島根原子力発電所 2号炉 津波による損傷の防止

指摘6「漂流物衝突荷重の設定方針」

(コメント回答)

令和 2 年 10 月
中国電力株式会社

水位変動・流向ベクトル (基準津波 1 (防波堤有り) 183分, 183分30秒)

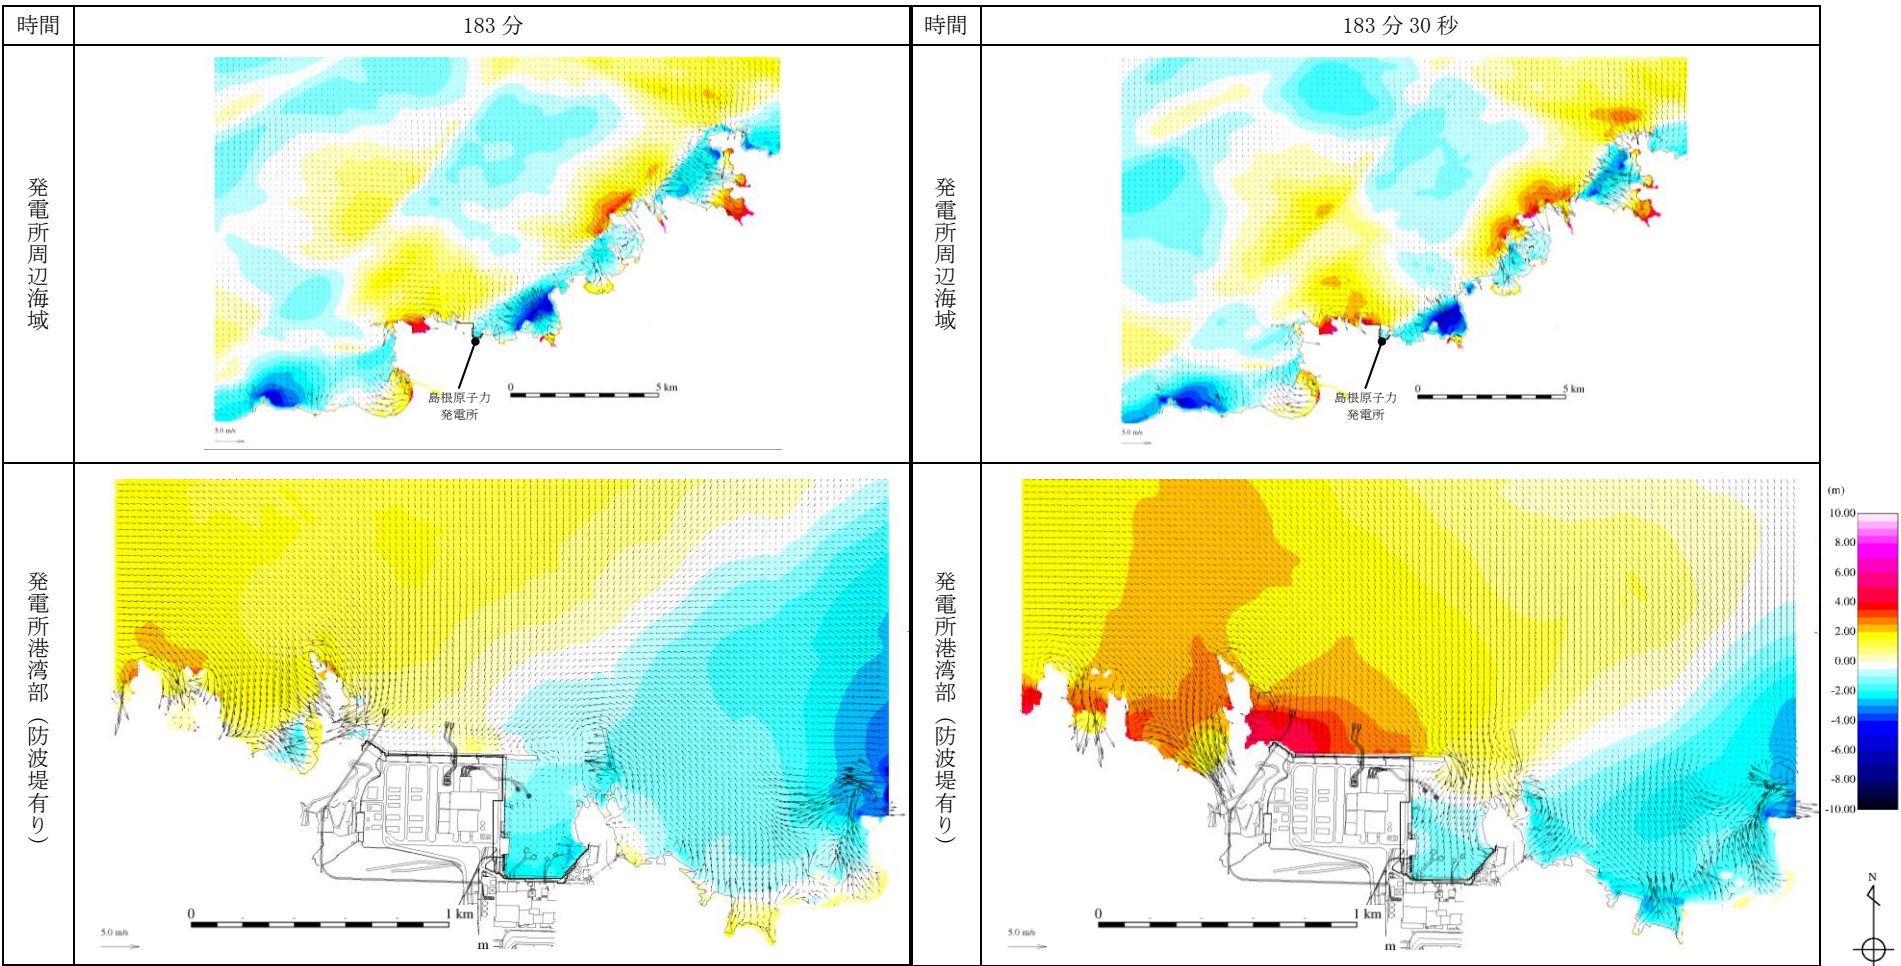
第894回審査会合 資料1-2 P.28 加筆・修正
 ※ 修正箇所を青字で示す

水位変動・流向ベクトル (基準津波 1 (防波堤有り) 184分, 184分30秒)

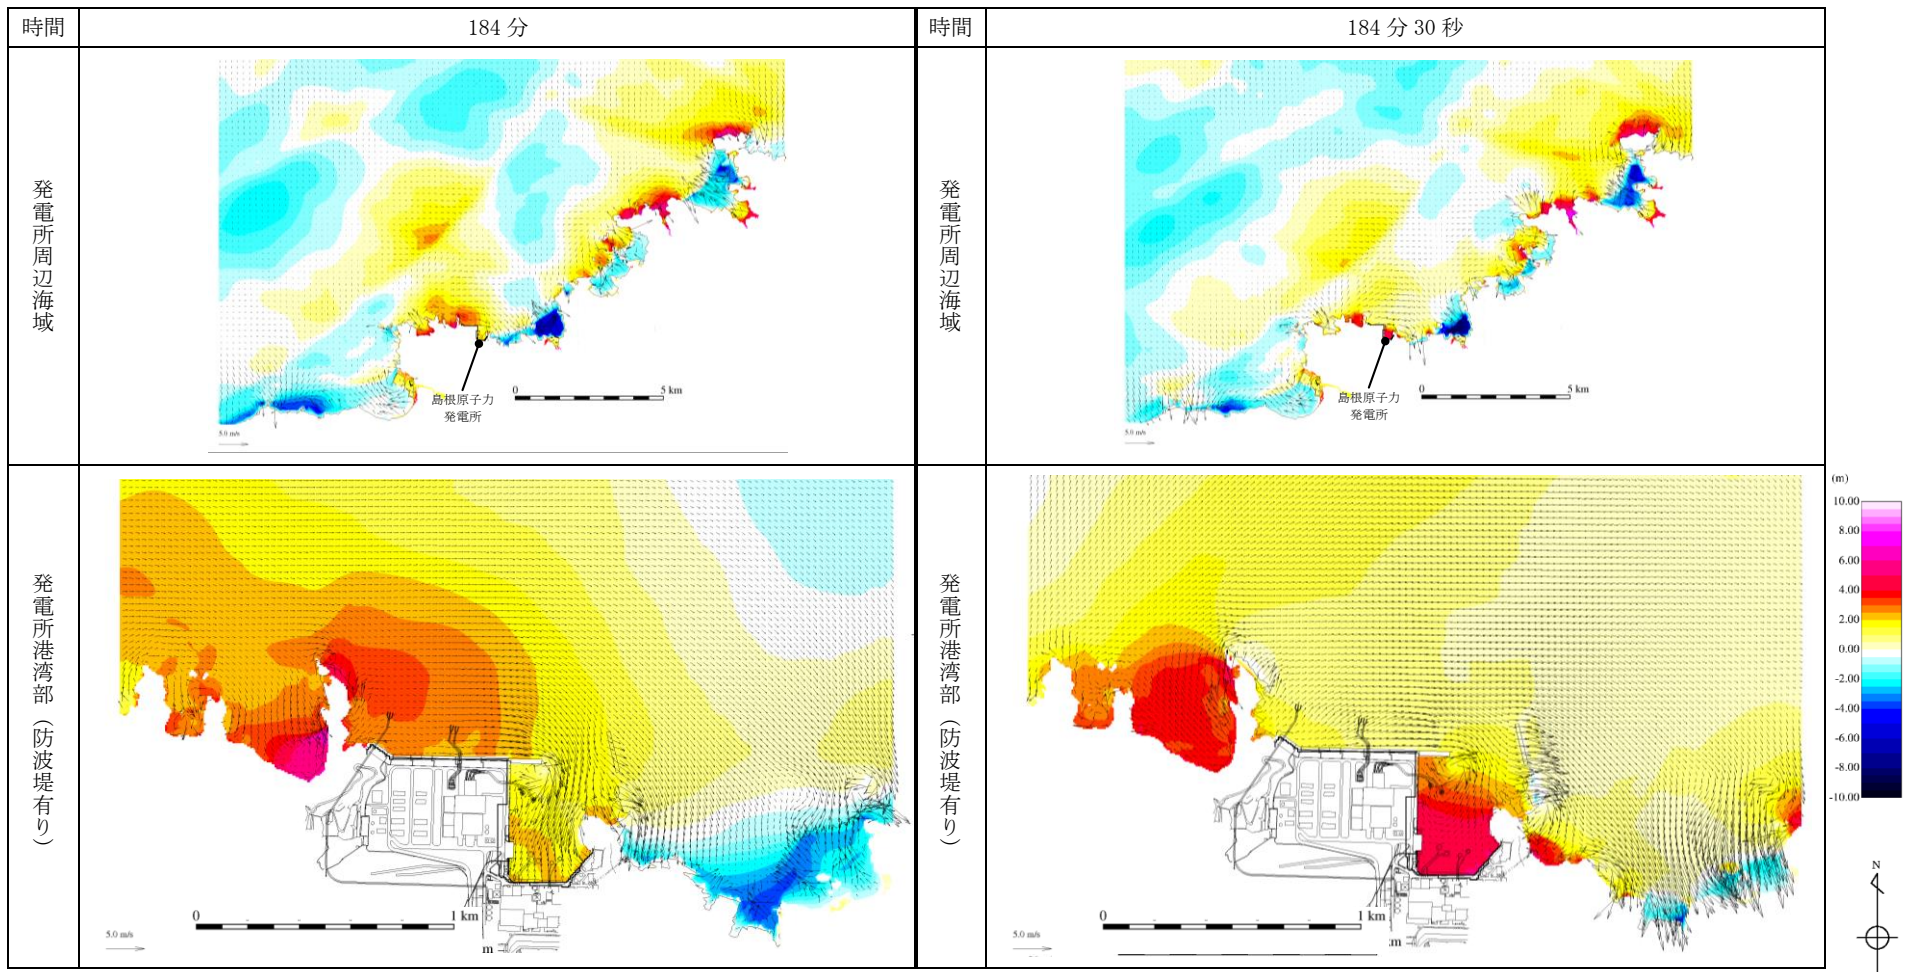
第894回審査会合 資料1-2 P.29 加筆・修正
 ※ 修正箇所を青字で示す

水位変動・流向ベクトル (基準津波 1 (防波堤有り) 185分, 187分)

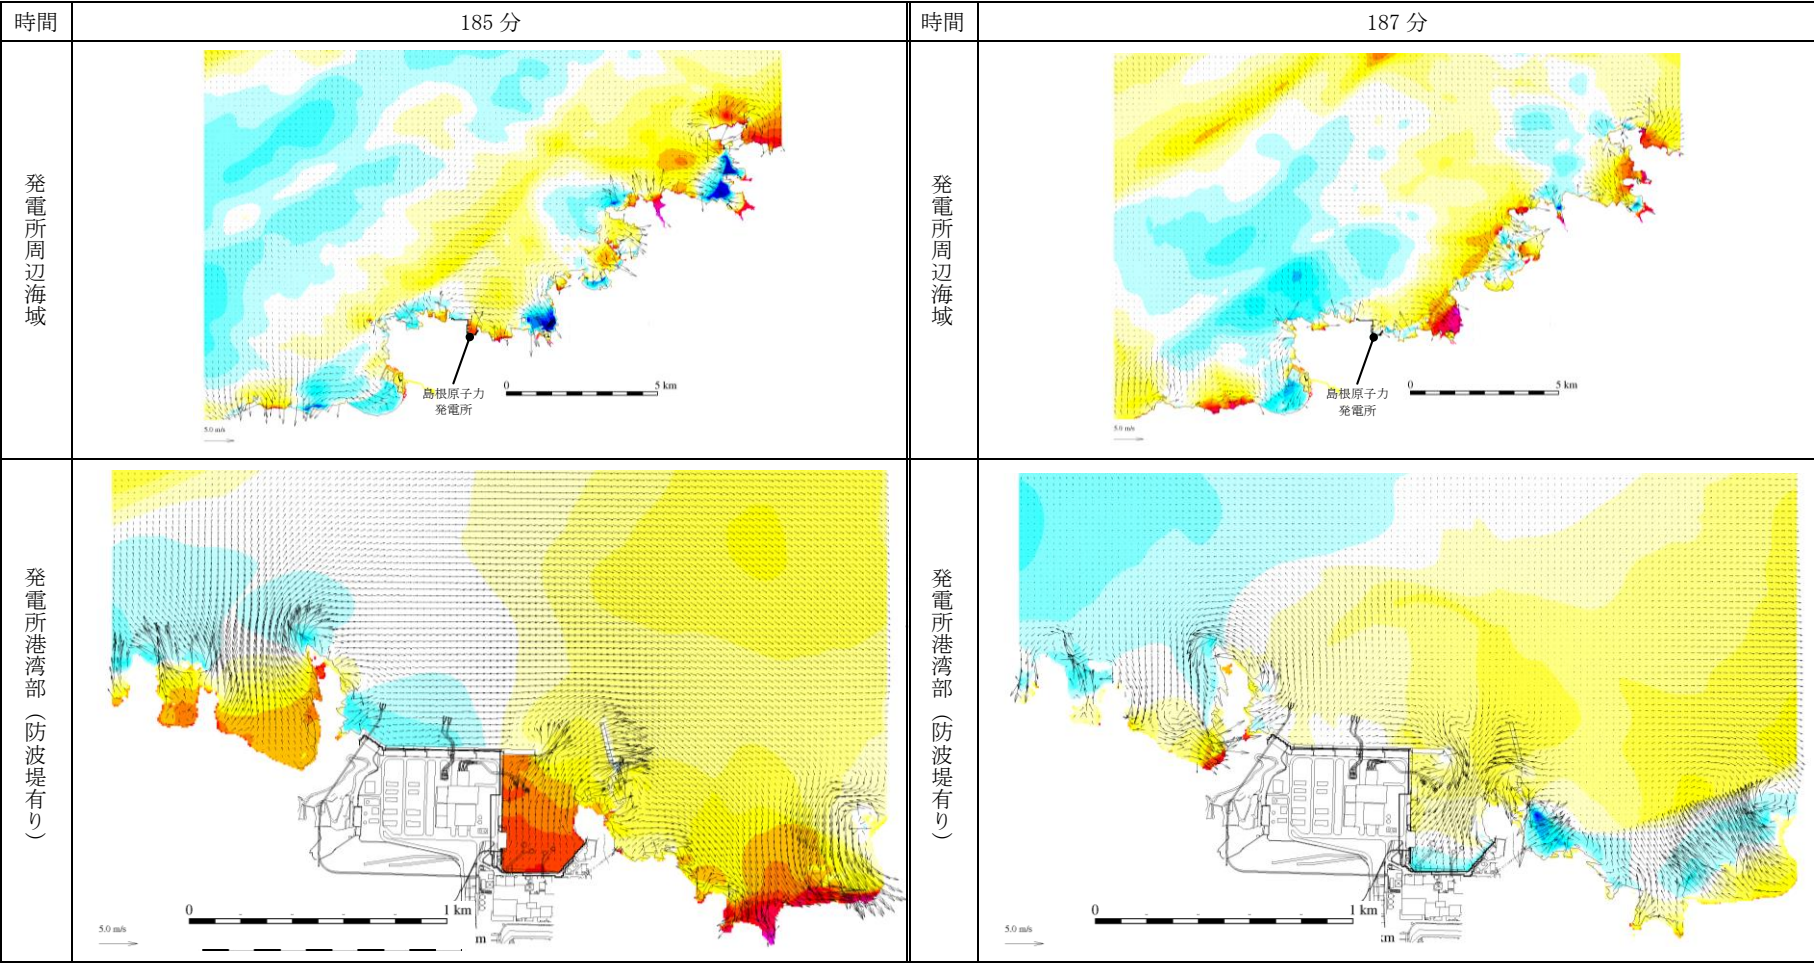
第894回審査会合 資料1-2 P.30 加筆・修正
 ※ 修正個所を青字で示す

水位変動・流向ベクトル (基準津波 1 (防波堤有り) 191分, 191分30秒)

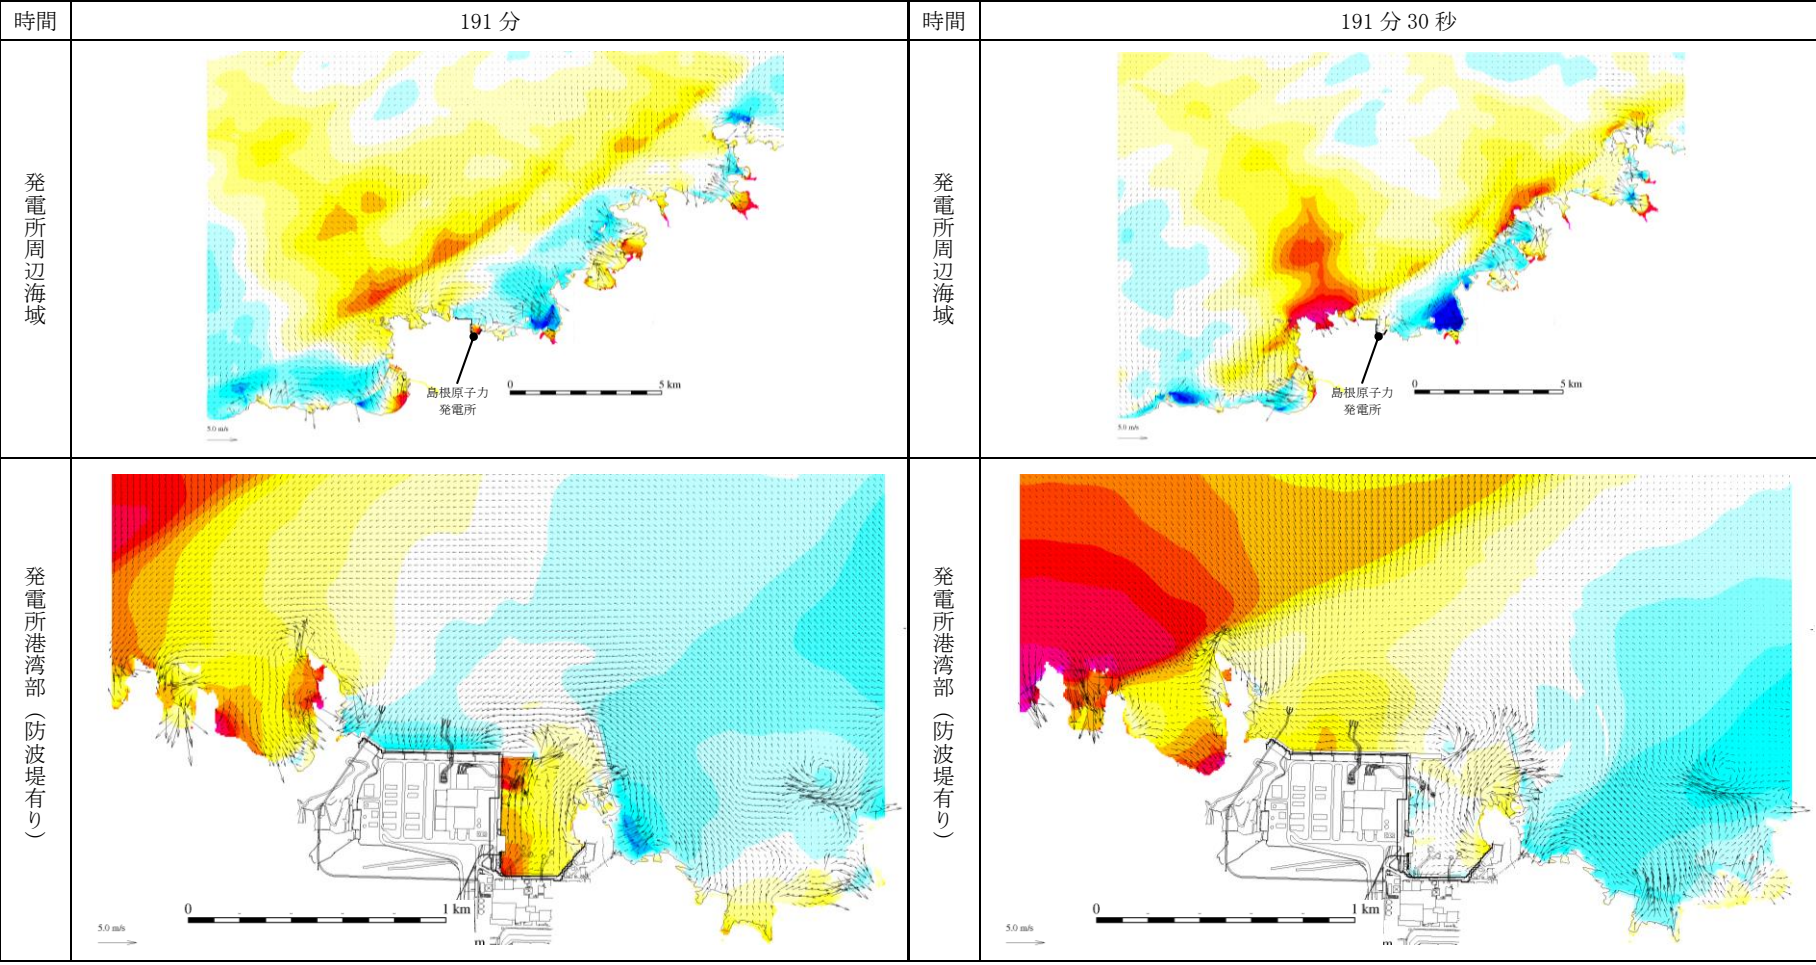
第894回審査会合 資料1-2 P.31 加筆・修正
 ※ 修正箇所を青字で示す

水位変動・流向ベクトル (基準津波 1 (防波堤有り) 192分, 192分30秒)

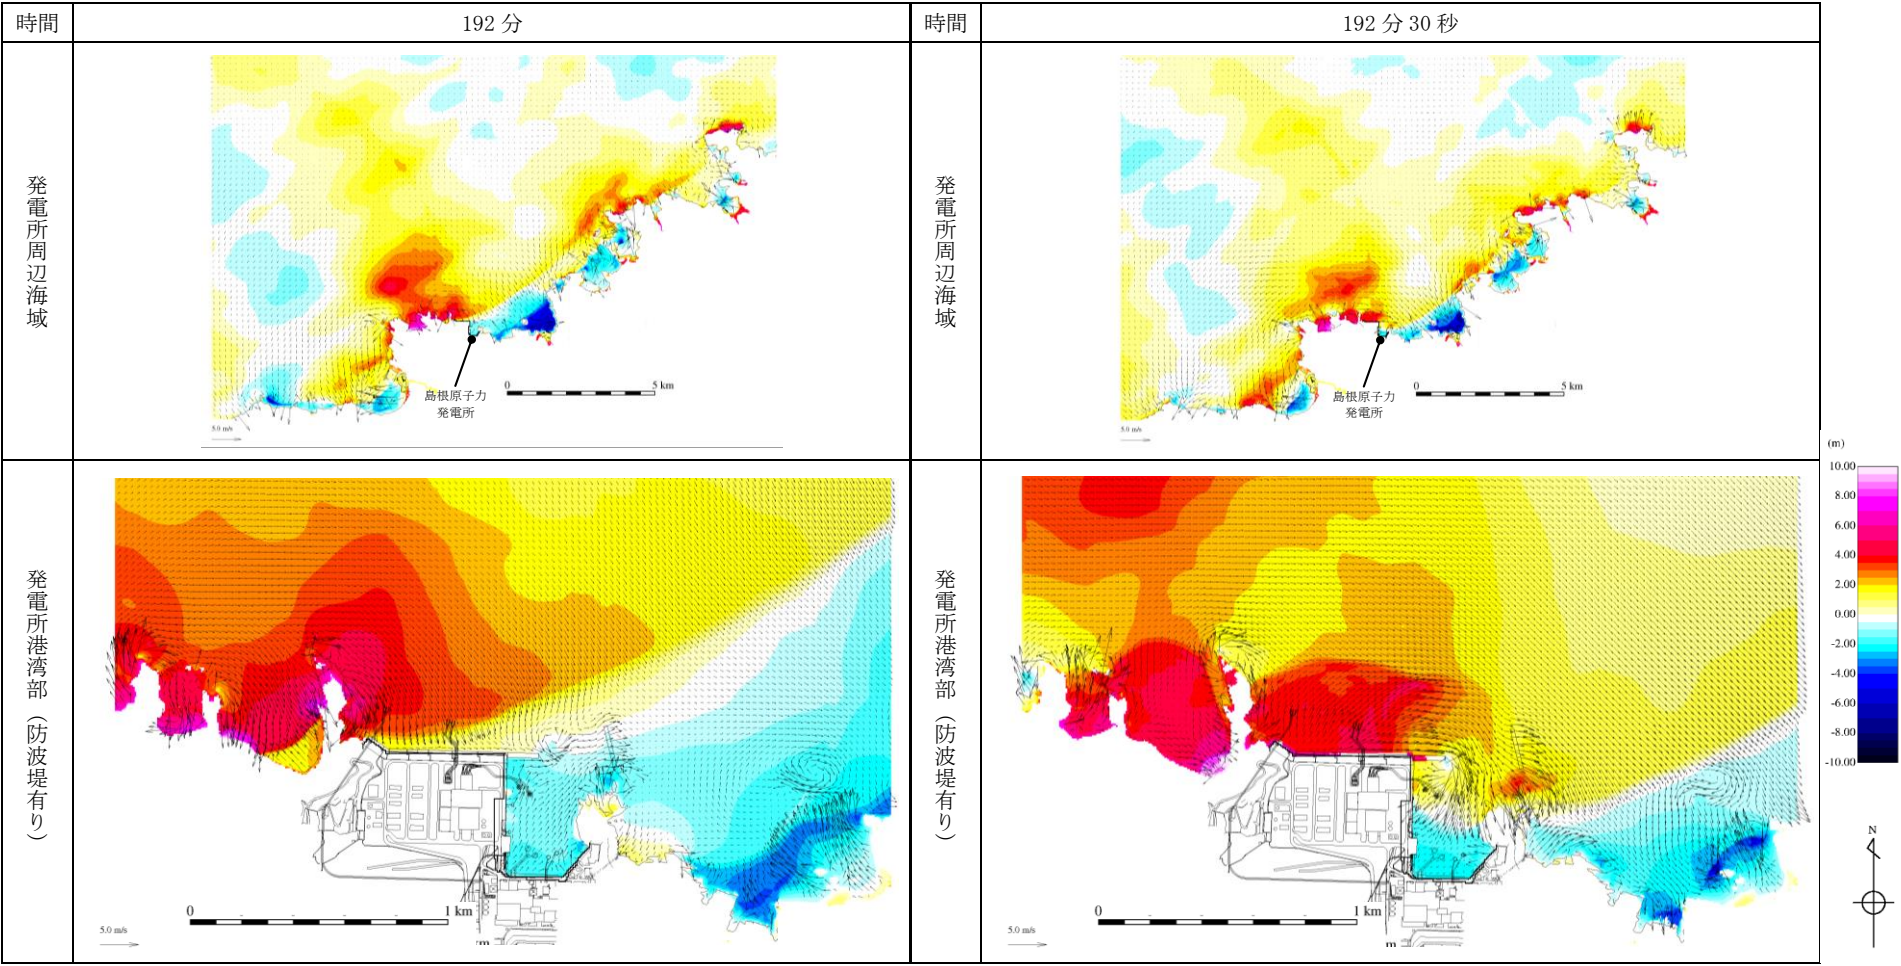
第894回審査会合 資料1-2 P.32 加筆・修正
 ※ 修正個所を青字で示す

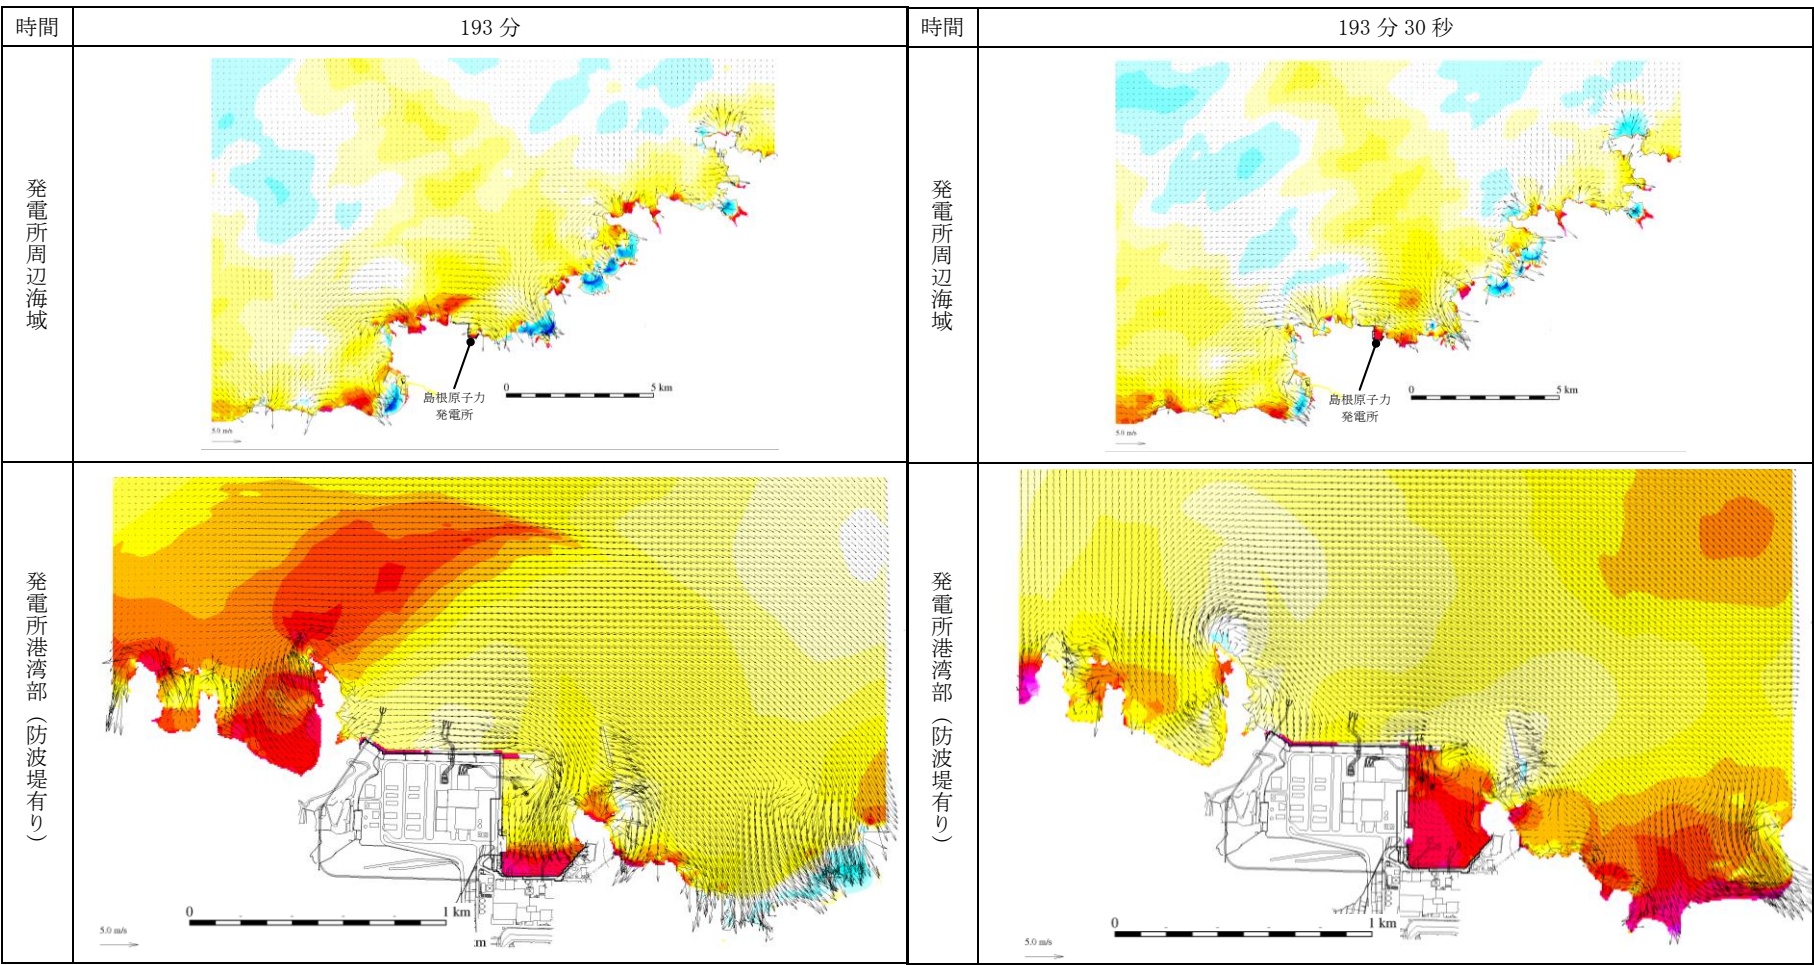
第894回審査会合 資料1-2 P.33 加筆・修正
 ※ 修正箇所を青字で示す
